Neuer SAF Luftfederbalg \varnothing 350 mm mit Kunststofftauchkolben für INTRA Luftfederbaureihe

Der neue Luftfederbalg SAF 2924V mit einteiligem Kunststofftauchkolben ersetzt in der Erstausrüstung den bisherigen Luftfederbalg SAF 2923VK.

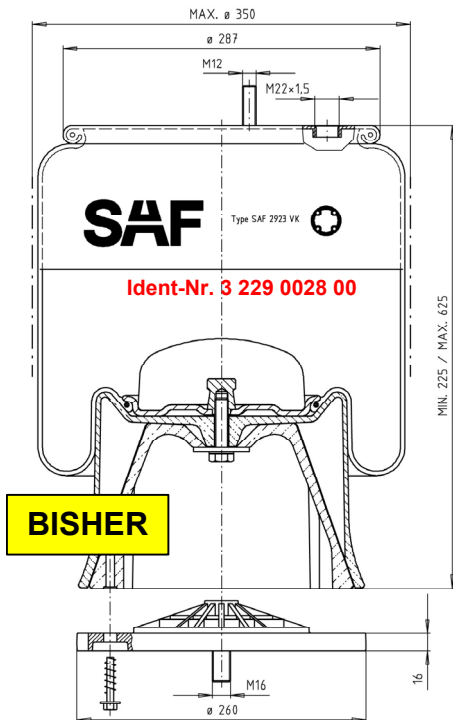
Der NEUE Luftfederbalg unterscheidet sich vom BISHERIGEN hauptsächlich durch die Neukonstruktion des Tauchkolbens und der wesentlich einfacheren Montage des Luftfederbalges am INTRA Funktionslenker.

BISHER > SAF 2923VK und Zusatzplatte mit integriertem Gewindebolzen zur Befestigung am Lenker mit Sechskantmutter.

NEU > SAF 2924V mit integriertem Gewindeanschluss im Tauchkolben zur Befestigung am Lenker mit Sechskantschraube.

Das Anzugsdrehmoment der Befestigungsschraube von 80 Nm sowie der Gesamthub der Achse von 200 mm bleiben unverändert.

Durch den Entfall der Zusatzplatte vergrößert sich der Senkweg an der Achse bis zu 10 mm bei gleicher Fahrhöhe.
